《鹤山市珠西物流中心（西站片区）控制性详细规划（2025年12月局部调整）》草案公示文件

三、调整内容

调整前后道路系统规划对比图

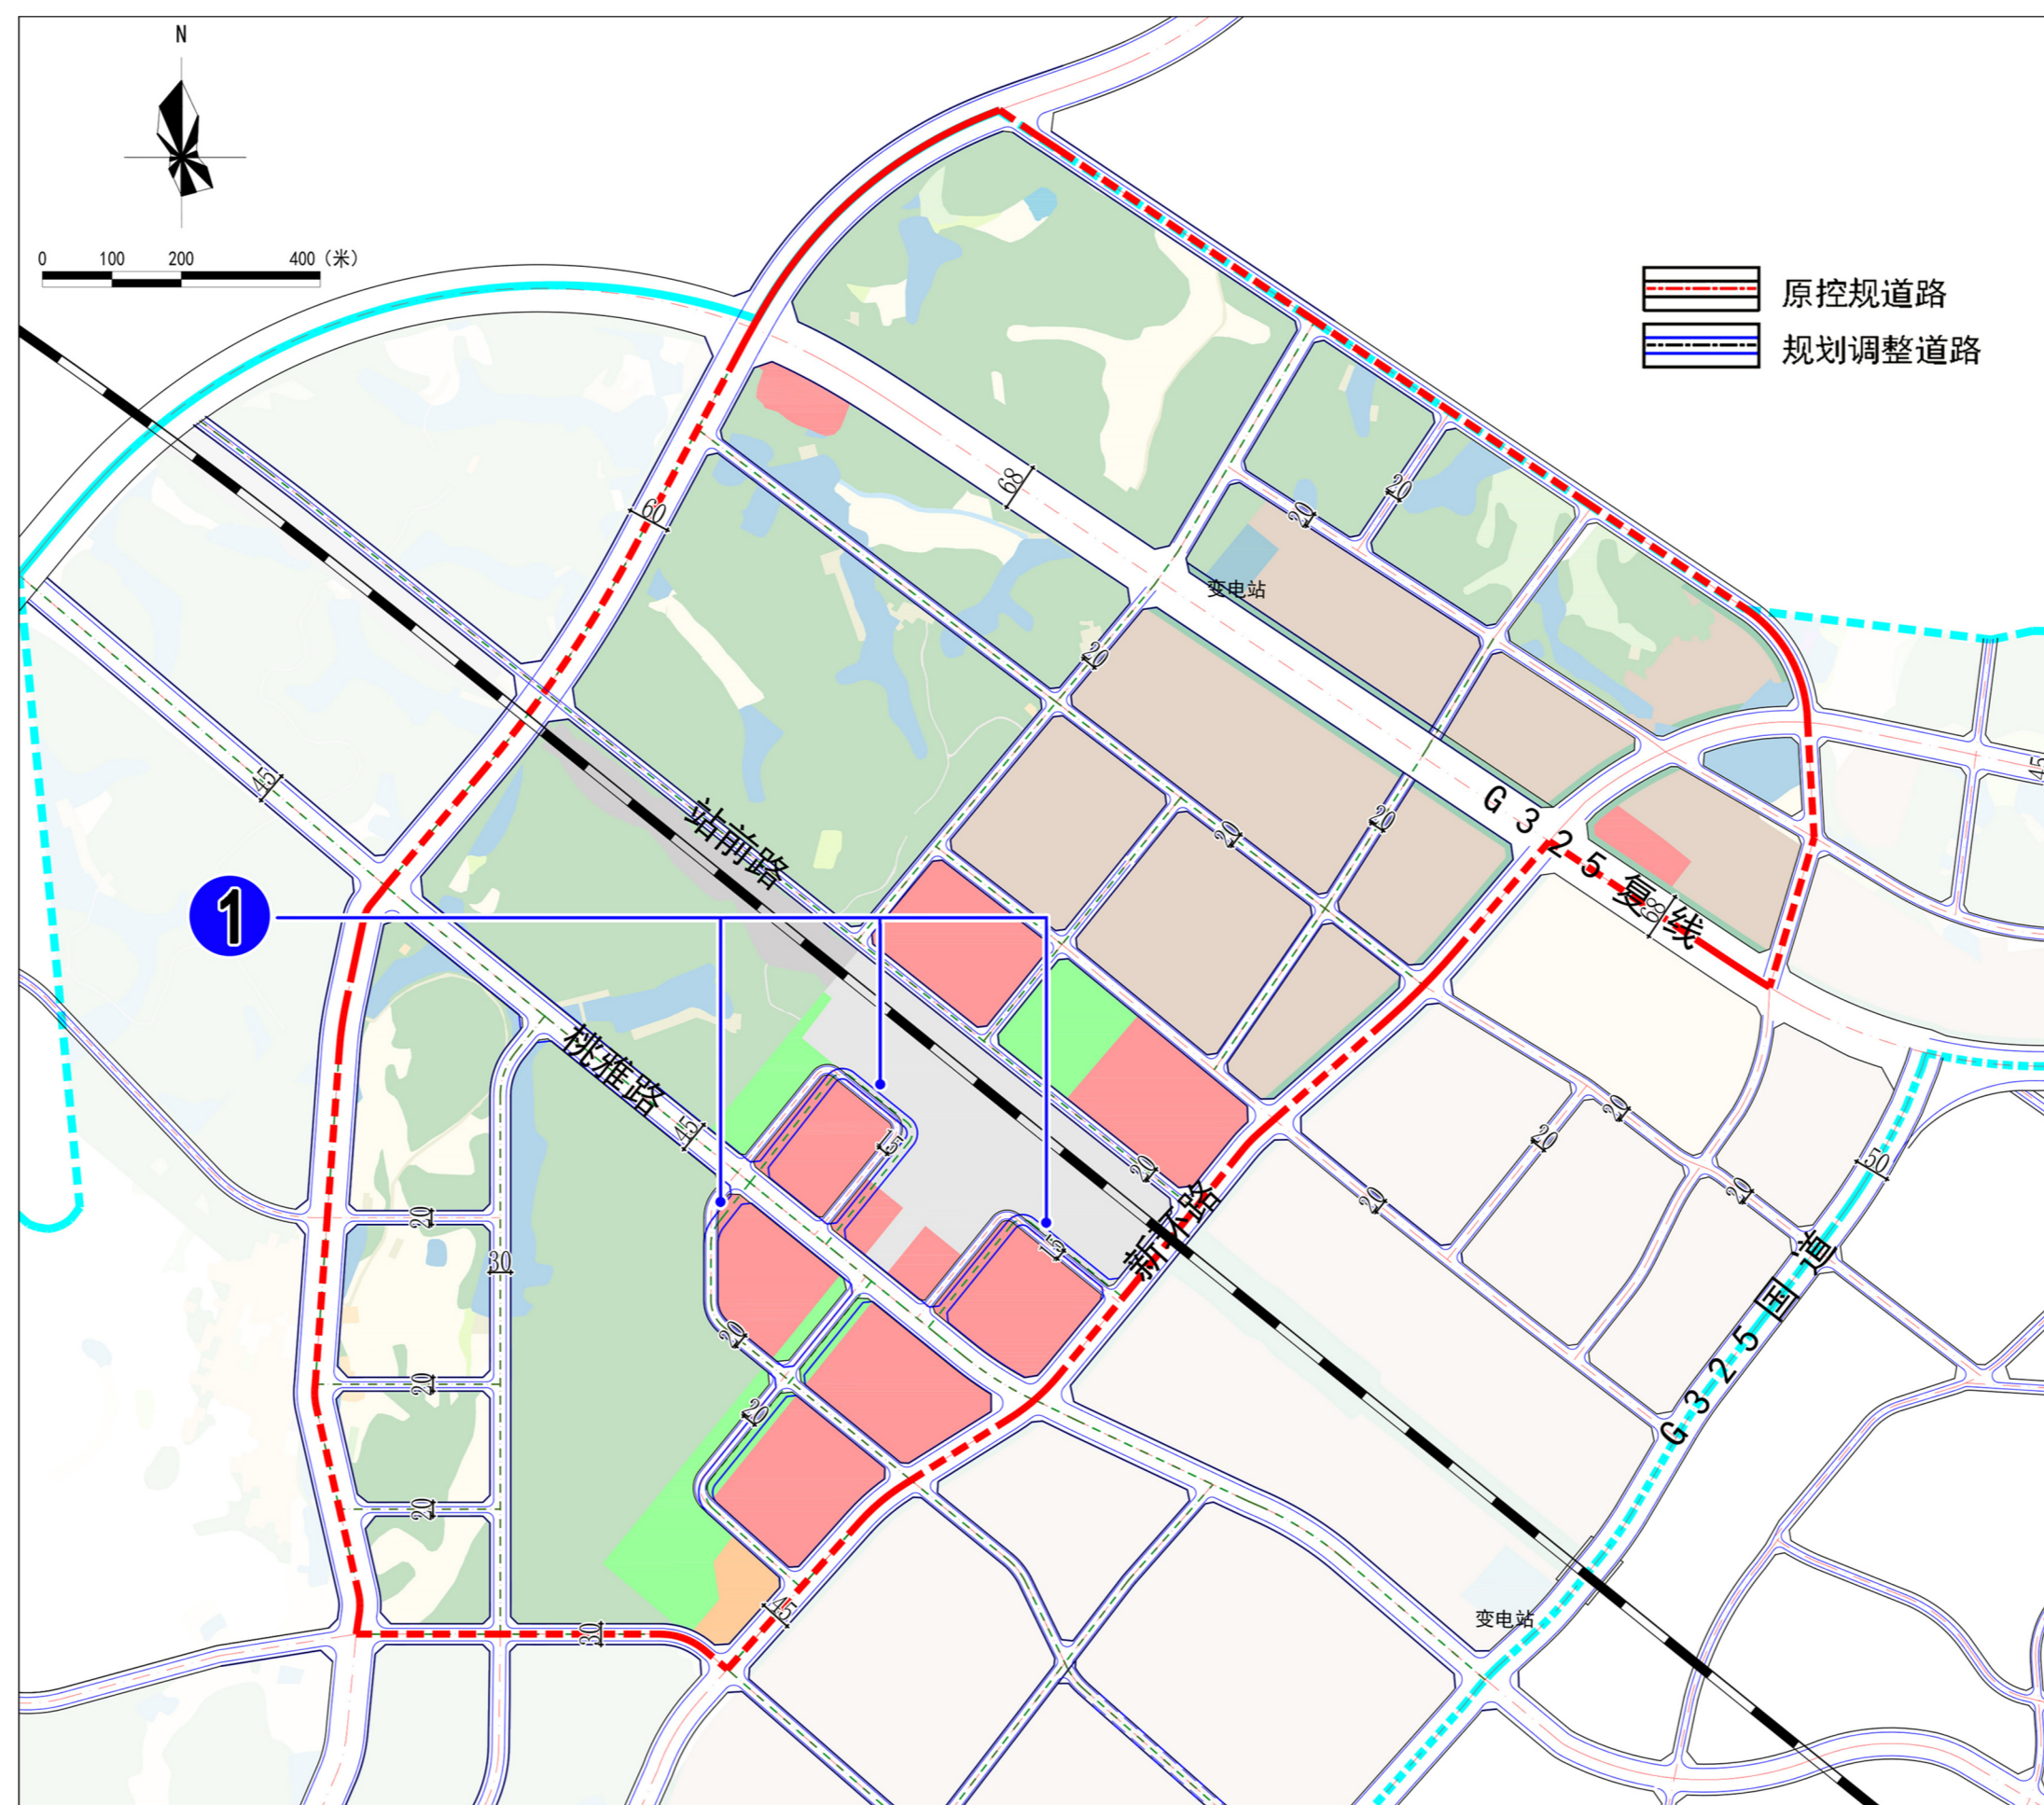
道路调整：①依据鹤山西站深化设计与实施方案，以站台中轴线为基准，对桃雅路两侧相邻规划道路进行优化调整，整体向西偏移，道路宽度和断面形式保持不变。

调整前后国土空间用地用海规划对比图（左图：调整前，右图：调整后）

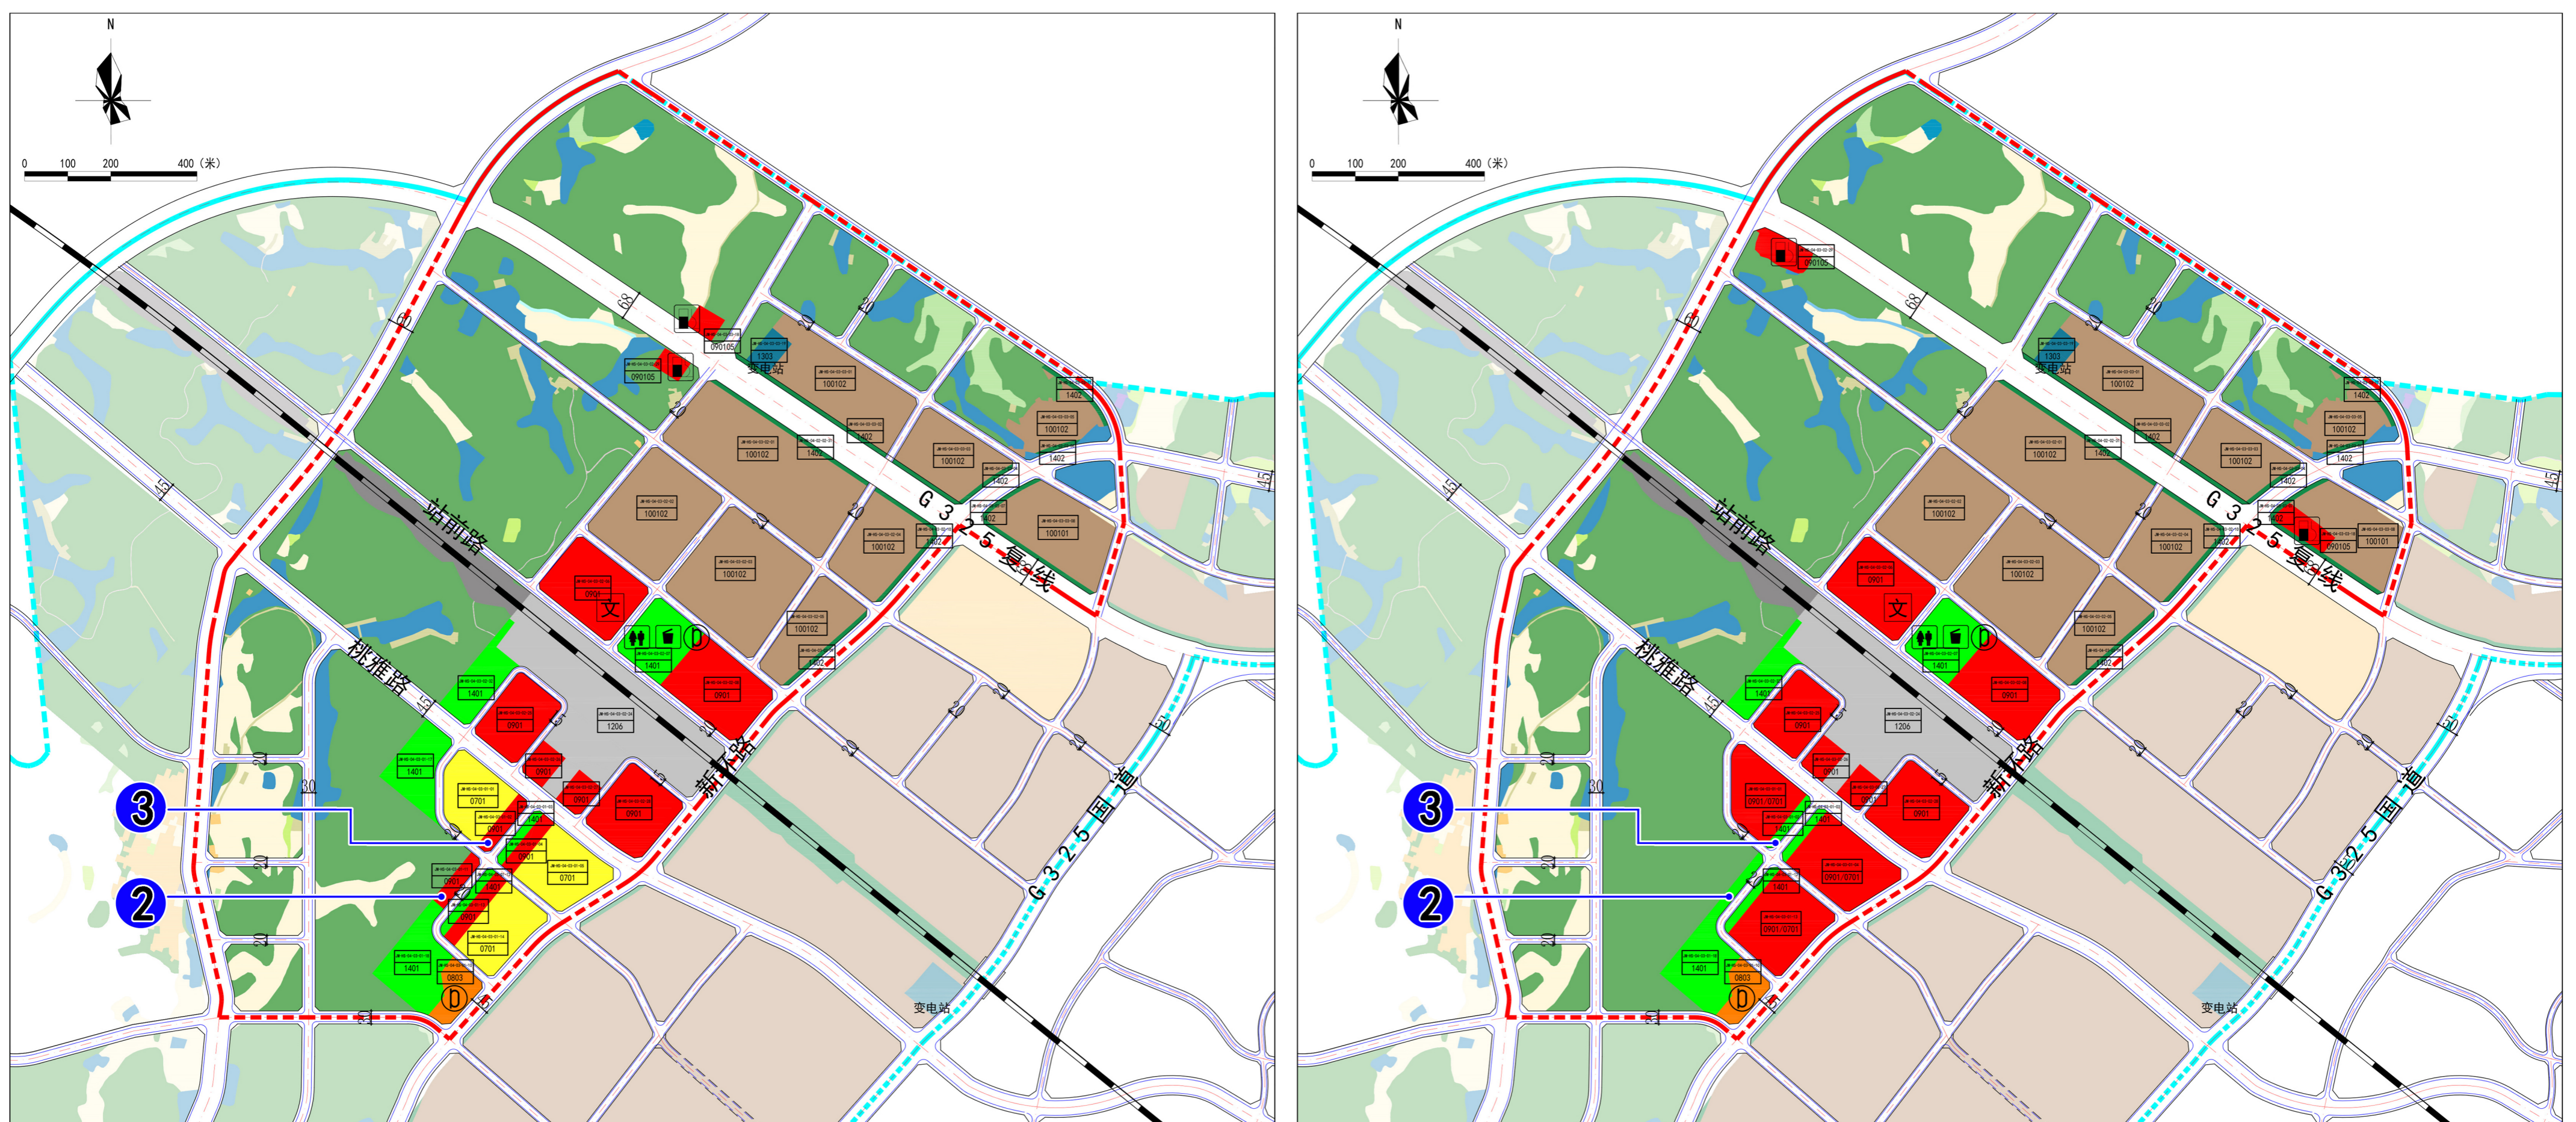
用地布局调整：②原控规JM-HS-04-03-01-11地块用地性质全部由商业用地调整为公园绿地，与原控规JM-HS-04-03-01-18地块合并形成新的地块；③原控规JM-HS-04-03-01-02地块东侧与规划道路之间新增部分公园绿地，形成新的JM-HS-04-03-01-11细分地块。

调整前后国土空间用地用海规划对比图（左图：调整前，右图：调整后）

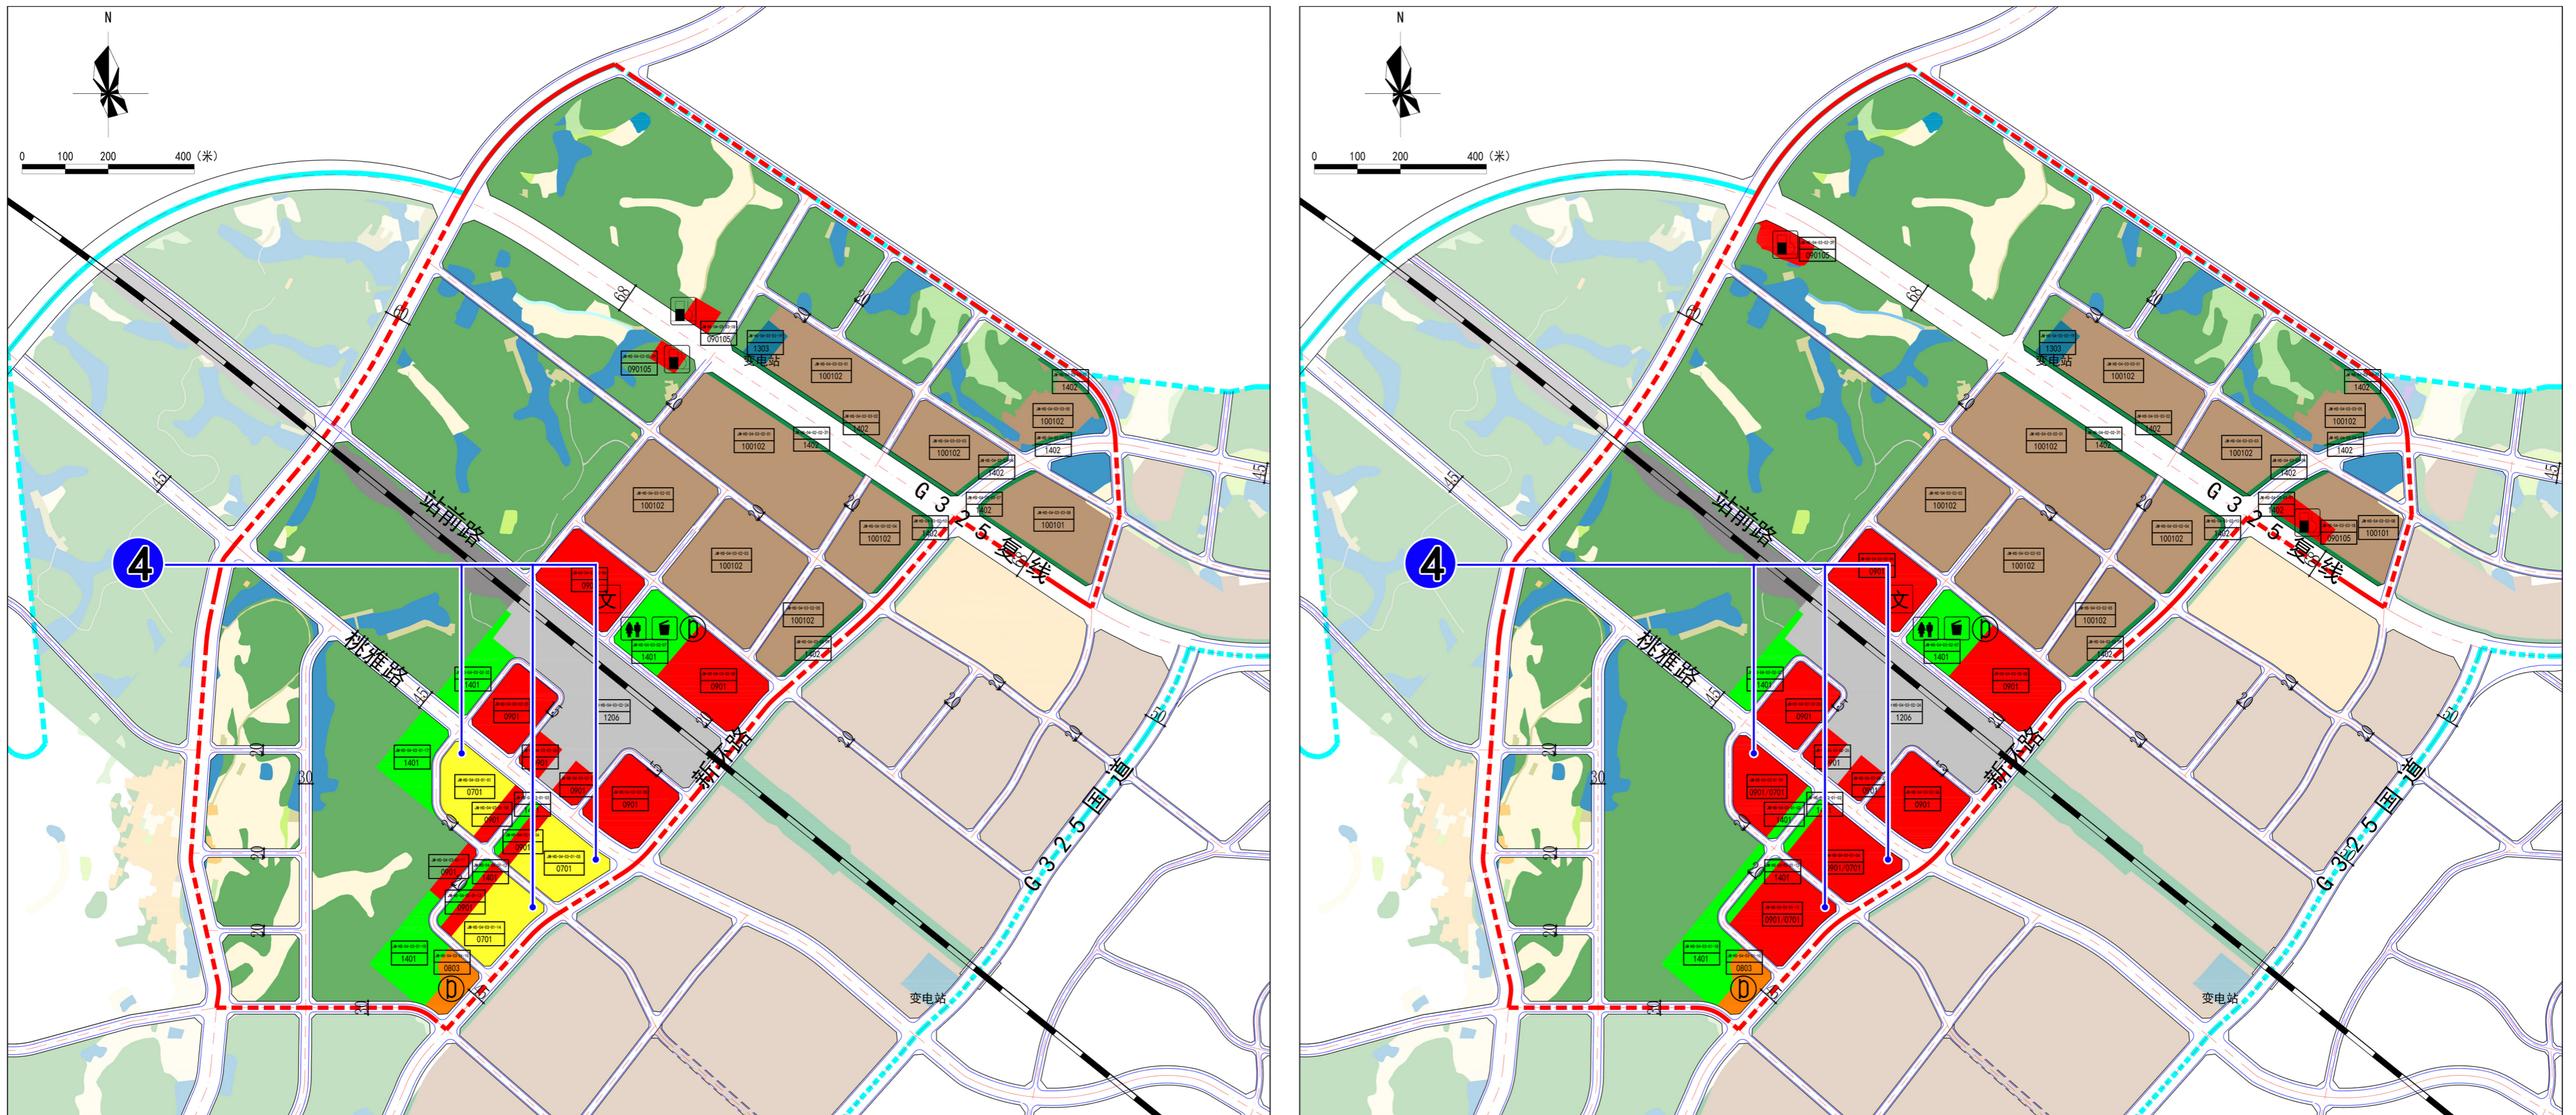
用地调整：④为适应片区高质量发展需求，兼顾项目落地的灵活性，原JM-HS-04-03-01-04并入JM-HS-04-03-01-05、原JM-HS-04-03-01-13并入JM-HS-04-03-01-14，且JM-HS-04-03-01-01、JM-HS-04-03-01-05、JM-HS-04-03-01-14全部调整为商业用地（0901），允许地块用地性质可由商业用地（0901）与城镇住宅用地（0701）之间相容转换。
